## Provincia di Cremona

### Settore Ambiente e Territorio

**Oggetto:** Valutazione di Impatto Ambientale per progetto d'impianto idroelettrico "Budriesse" che interesserà i comuni di Crotta d'Adda (CR), Maccastorna (LO) e Castenuovo Bocca d'Adda (LO) (Rif.: "S.I.L.V.I.A.": NAZ178-RL -cod. procedura MATTM ID\_VIP 3046 ) - Nota

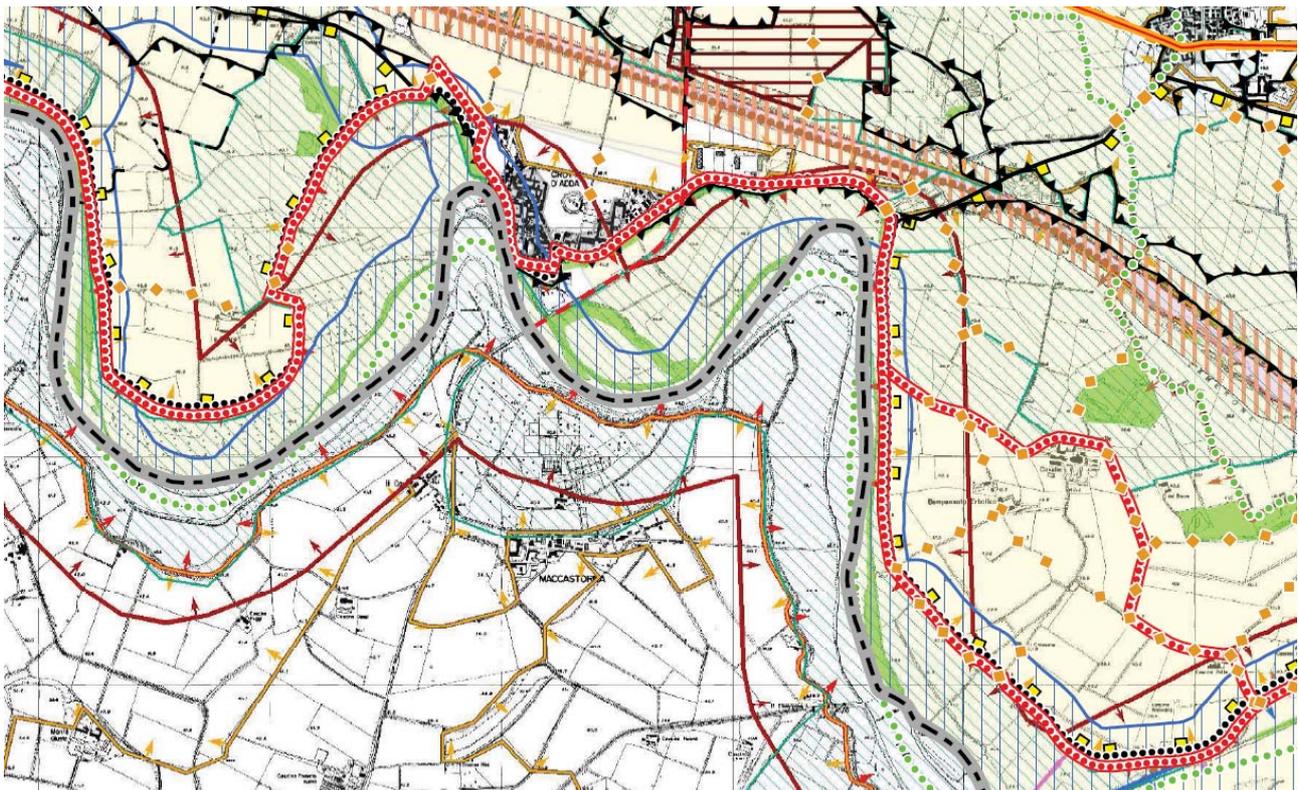
Dalla relazione quadro di riferimento ambientale alle pagine 68 e 69 lo scrivente sottolinea che l'impianto di Pizzighettone non risente degli effetti dello sbarramento progettato in quanto quest'ultimo ha un rigurgito di 10 km che si esaurisce alla sezione Ad019 mentre l'impianto della società Edison risulta posizionato tra la sezione AD026 e AD027. Rimanda inoltre alla verifica della tavola i01 delle sezioni contenenti il profilo longitudinale del fiume, delle quote del fondo e degli argini nonché del pelo libero dell'acqua alle portate di 60 m<sup>3</sup>/s, 124 m<sup>3</sup>/s e con la portata di piena T200. Dalla visione delle sezioni è stato possibile desumere che il pelo libero dell'acqua si comporta secondo lo schema riportato in tabella. La prima deduzione è che sino alla sezione 26 si ha un effetto di rigurgito seppur minimo e che nella sezione 27 avviene per le portate 60 m<sup>3</sup>/s e 124 m<sup>3</sup>/s un abbassamento del livello a traversa alzata. In merito si chiede una spiegazione in quanto eventualmente ci si aspetterebbe di notare un profilo indisturbato del pelo libero dell'acqua con e senza traversa alzata dettato dal fatto che terminano gli effetti del rigurgito. Quanto dichiarato in relazione non trova pertanto riscontro nelle sezioni elaborate in quanto il rigurgito, seppur minimo, parrebbe arrivare sino alla sezione interessata dall'impianto della società Edison a Pizzighettone.

SEZIONE	H ACQUA q60 M3/S		H ACQUA q 124 M3/S		H ACQUA T 200	
	SENZA TRAVERSA	CON TRAVERSA	SENZA TRAVERSA	CON TRAVERSA	SENZA TRAVERSA	CON TRAVERSA
ADS019	36,33	36,57	36,89	37,09	43,25	43,34
ADS026	37,31	37,44	37,92	38,12	44,72	44,75
ADS027	40,67	40,53	40,78	40,66	44,85	44,88

La problematica segnalata in precedenza non risulta quindi essere stata superata o sufficientemente chiarita.

La modifica dei livelli nel fiume apportate dall'impianto proposto dalla società VIS, potrebbero influenzare il salto idraulico concesso ad Edison (Pizzighettone) ed in conseguenza la potenza nominale e la producibilità dell'impianto di quest'ultima.
